Comisión de Veedurías de Curadurías de Bogotá

ACTA No. 165A VIRTUAL de 2018-2019

CASO 1749

CASO No. 1742 - 1743 EDIFICIO ESQUINA COMERCIAL 1 DE MAYO

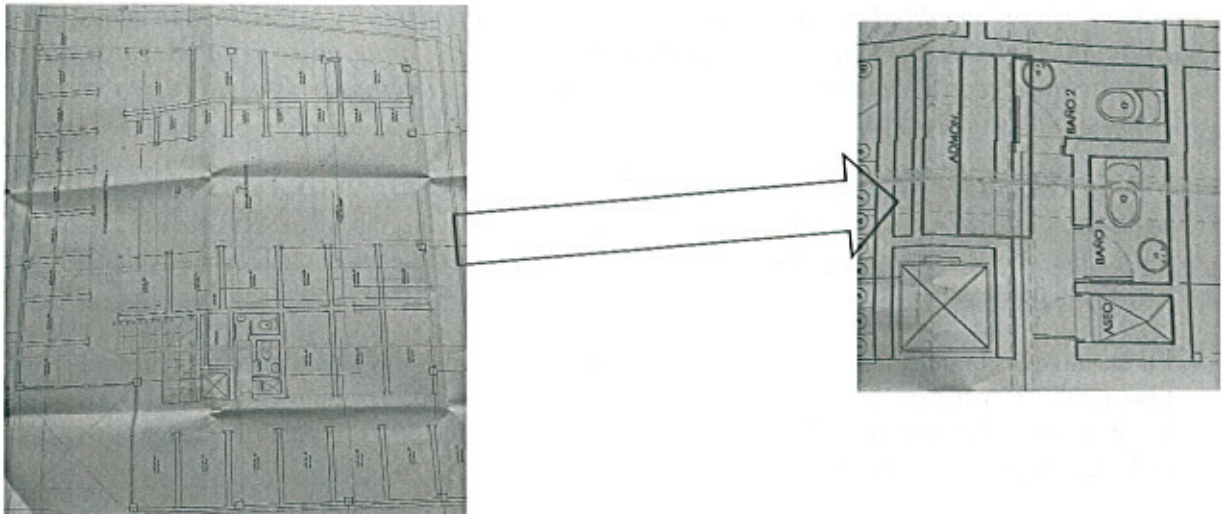
En cuanto a las circulaciones verticales tipo escalera Y al analizar la cantidad de usuarios del segundo piso indica 37 usuarios permanentes (1 por local) y un 1/3 por visitante equivale a 13 en total 50 usuarios, lo cual indica que debe haber una circulación mínima de escalera de 1,20 metros por lo cual **NO SE AJUSTA** con la norma.

En cuanto la **UTILIZACION DE LOS ESCALONES EN ABANICOS**: respecto de los medios de evacuación se concluye, la escalera aprobada **NO SE AJUSTA** a la norma vigente.

Los anchos mínimos de circulación corredor es 3,00 metros por la distribución comercial primer piso y gran parte del segundo y 2 metros en el resto del segundo piso, lo cual en los planos **NO SE AJUSTA** a la norma.
